**DEMANDE D'APPROBATION DU PLAN D'APPROVISIONNEMENT ET DE
MODIFICATION DES CONDITIONS DE SERVICE ET TARIF D'ÉNERGIR, S.E.C., À
COMPTER DU 1ER OCTOBRE 2024**

DOSSIER R-4257-2024

Graphique 22 ¹²

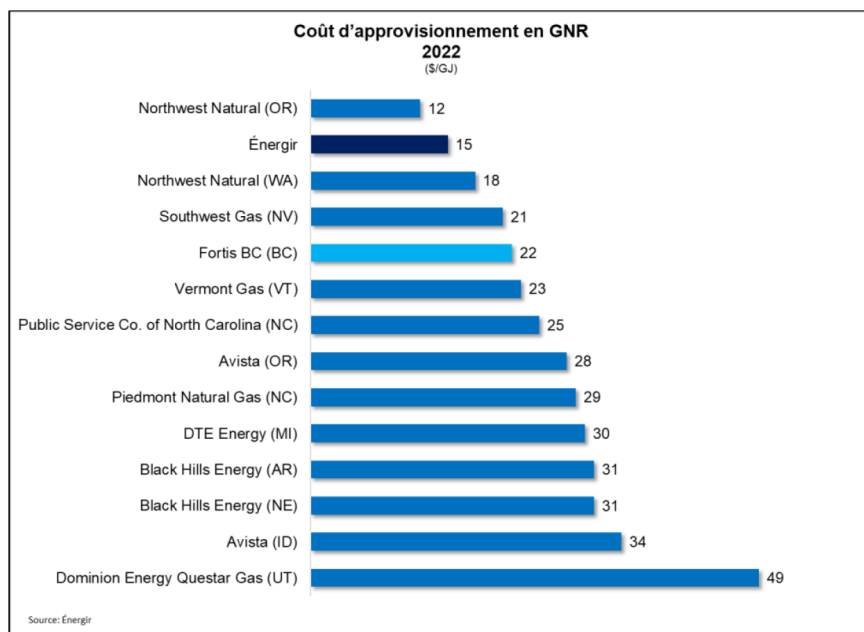
- 1.1 Relativement à la référence (i), veuillez confirmer que le coût d'acquisition du GNR payé par les utilités dépend de son intensité carbone dans la plupart des marchés.
- 1.2 Veuillez indiquer si Énergir dispose de l'information nécessaire pour comparer le coût des approvisionnements en GNR par tonnes de GES évité et, le cas échéant, présenter cette information.
- 1.3 Veuillez indiquer pourquoi, au graphique 22, le coût d'approvisionnement en GNR n'est pas présenté pour plusieurs des entreprises se trouvant au tableau 3. Si l'information est disponible, veuillez la présenter.
- 1.4 Relativement à la référence (ii), veuillez indiquer pour chaque entreprise pour laquelle une cible est indiquée si la cible est imposée par une autorité externe ou s'il s'agit d'une cible interne établie par le distributeur.
